Betr.: freiRaum Ottensen – Das autoarme Quartier
Umgestaltung der Bahrenfelder Straße

hier: Abwägung zur 2. Verschickung vom 14.03.2024

**Abwägung der zur Zweitverschickung der Verkehrsplanung
eingegangenen Stellungnahmen**

Bild 12: Abmessungen für Pkw-Stellplätze

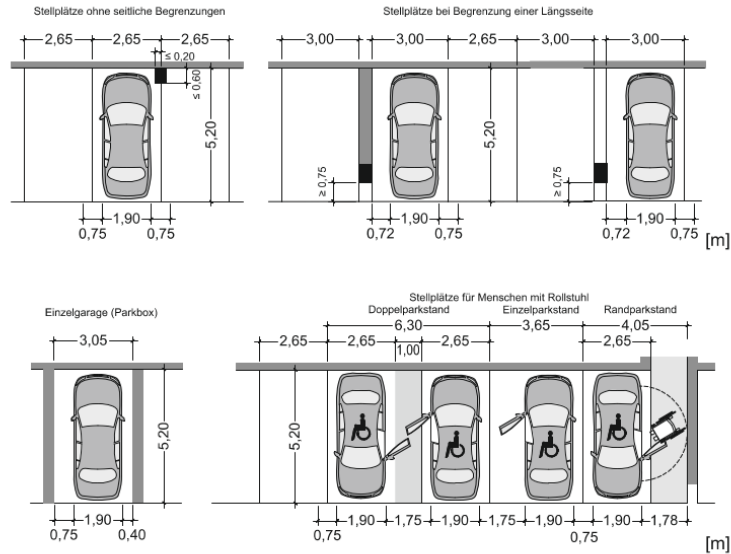
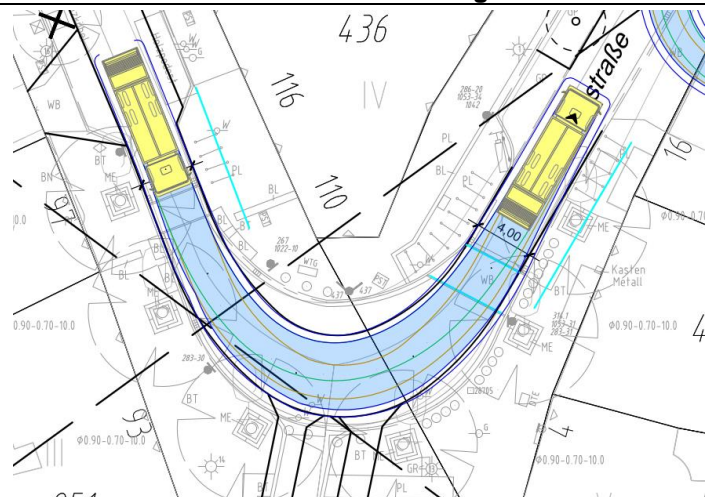
Vorgaben gem. EAR 283, Abschnitt 3.4.2 Bild 12, annähernd angepasst werden.
oder Ausparken in der für die Kurvenfahrt benötigten Fläche.

Siehe aktualisierte Stellungnahme PK21 vom 02.09.2024.
